福島第一原子力発電所  
2号機原子炉格納容器内部詳細調査  
被ばく低減対策について

2020年10月7日

福島第一原子力発電所  
2号機原子炉格納容器内部詳細調査  
補足説明資料

# 1. 質問・コメント事項への回答概要（1 / 15）

# 1. 質問・コメント事項への回答概要（7 / 15）

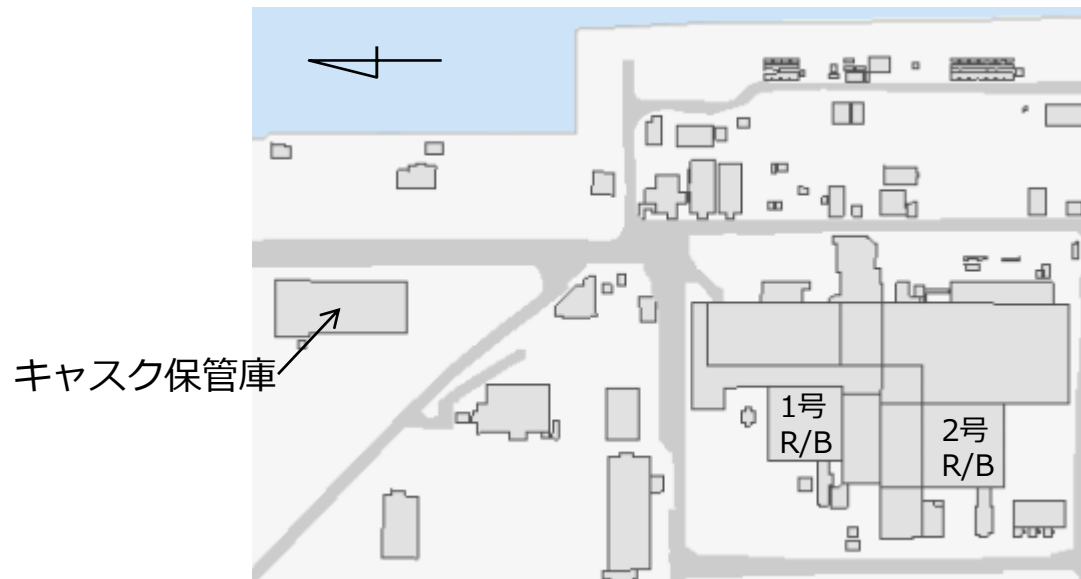
NRA殿ご質問	東電HD回答
<p>バウンダリが完全に損傷（例えば、X-6接続構造外れるなど）した場合の詳細について説明すること。</p>	<ul style="list-style-type: none"><li>• X-6接続構造はペネフランジと4本のクランプ爪で固定してます（爪はステンレス製）。爪は、外力があった場合でも5倍以上の裕度を有しており、十分な強度を有していると考えています。</li><li>• これより、調査設備のバウンダリが大規模に損傷することはないと考えていますが、万が一バウンダリが大規模に損傷した場合は、状況を確認して対策を決定いたします。</li></ul>
<p>バウンダリが損傷した場合において、定期的に報告を受けている建屋からの追加的放出量評価との関連について説明すること。</p>	<ul style="list-style-type: none"><li>• 追加放出量評価との関連はありません。</li></ul>
<p>X-6ペネが損傷した場合に放出される放射性物質の濃度について通常時の漏えい場所からの濃度と違うのか、違う場合はどの程度になると想定しているのか説明すること。</p>	<ul style="list-style-type: none"><li>• PCVガス管理システムの濃度は、通常時と変わらないと考えています。</li><li>• 原子炉直上部と建屋隙間に関しては、PCVからの漏えい箇所が変わることにより、通常時の濃度から変わる可能性はあると考えています。</li><li>• ただし、PCVガス管理システムの排気流量が大きく変わらなければ、PCVからの漏えい量自体に変化はなく濃度変化も小さいと考えています。</li><li>• PCVガス管理システムが停止した際は、今回の実施計画で評価した内容となります。</li></ul>

# 1. 質問・コメント事項への回答概要（14 / 15）

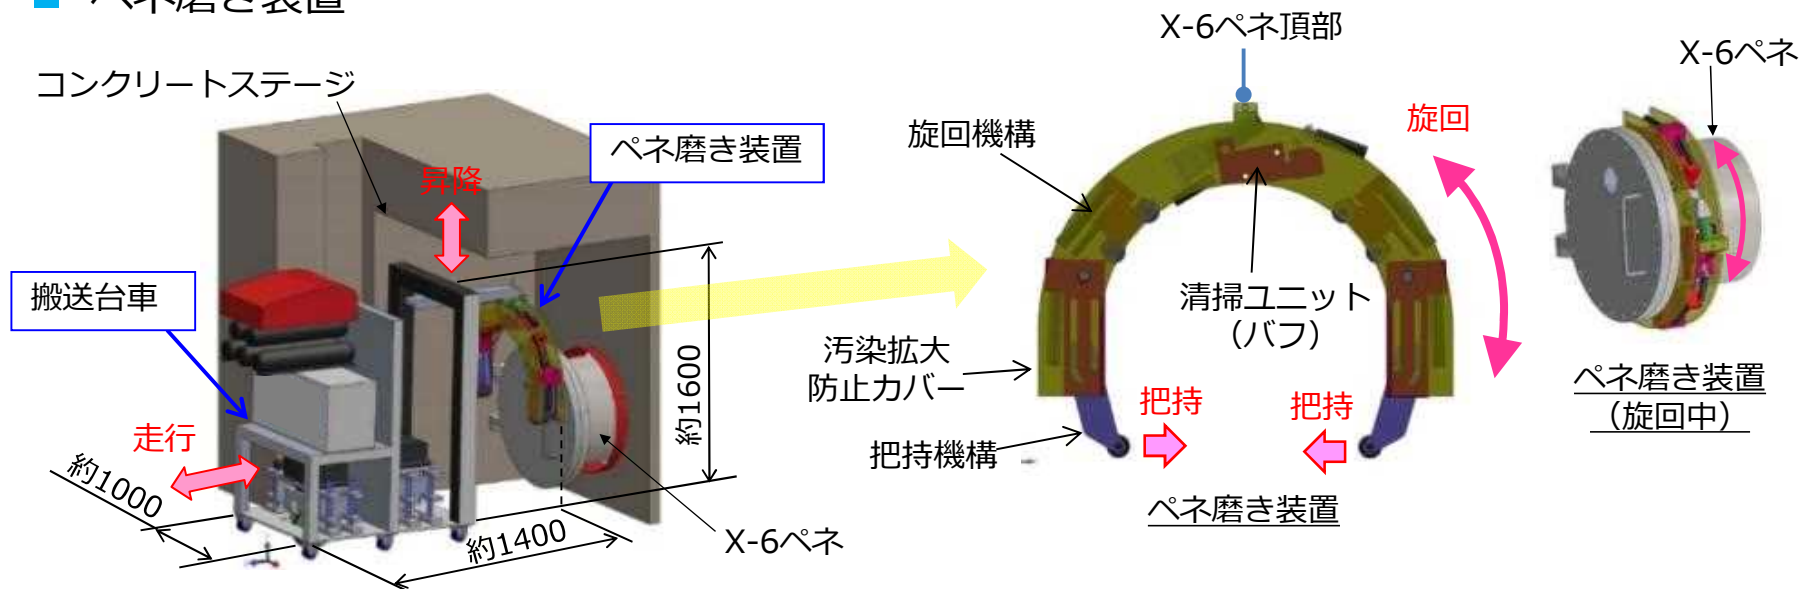
NRA殿ご質問	東電HD回答
2号機において、AWJ作業を実施した場合のダスト飛散の影響に対して更なる知見拡充として、データ拡充試験を実施している内容について説明すること	<ul style="list-style-type: none"><li>• AWJ作業によるダスト飛散に対する更なる知見拡充として、従来よりもダスト飛散を抑制した作業方法として、低圧水による堆積物除去を実施した場合についてデータ拡充試験を実施しています。</li><li>• またあわせて、ダストの沈降を促進するためのスプレイカーテンについて検討しています。</li><li>• 「15.ダスト飛散に対するデータ拡充試験」に詳細を記載します。</li></ul>
バウンダリ損傷時の対応として「損傷が生じた場合には、アクセス・調査装置を原子炉格納容器から引抜き…」とあるが、装置が損傷して引き抜けない場合の対応について説明すること	<ul style="list-style-type: none"><li>• 「16.アクセス・調査装置 損傷時の対応について」に詳細を記載します。</li></ul>
内部調査の調査項目について、どのような測定を実施するのかを詳しく説明すること	<ul style="list-style-type: none"><li>• 「17.調査項目について」に詳細を記載します。</li></ul>
アームの実機投入に際し、事業者としてどのような検証や管理を実施して、現場に適用するのかについて説明すること	<ul style="list-style-type: none"><li>• 「18.アームの試験について」に詳細を記載します。</li></ul>
耐震性の考え方及び評価について説明すること	<ul style="list-style-type: none"><li>• 「19.耐震性の考え方と評価について」に詳細を記載します</li></ul>
